DODATEK Č. 2

**„Revitalizace veřejného prostoru, lokalita mezi Domem přírody, ulicí
U Červených domků a ulicí Lipová alej, Hodonín“**

Z M Ě N O V Ý L I S T

číslo: **ZL č. 2**

3.1 kontrolní den:

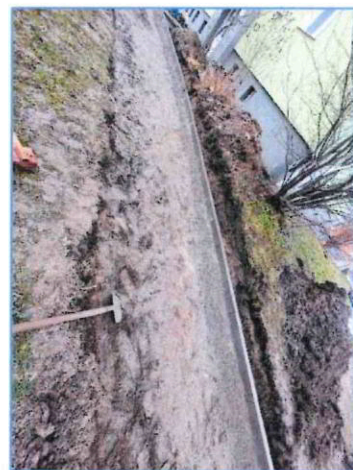
4.10. – viz samostatný zápis KD 26.2.2026
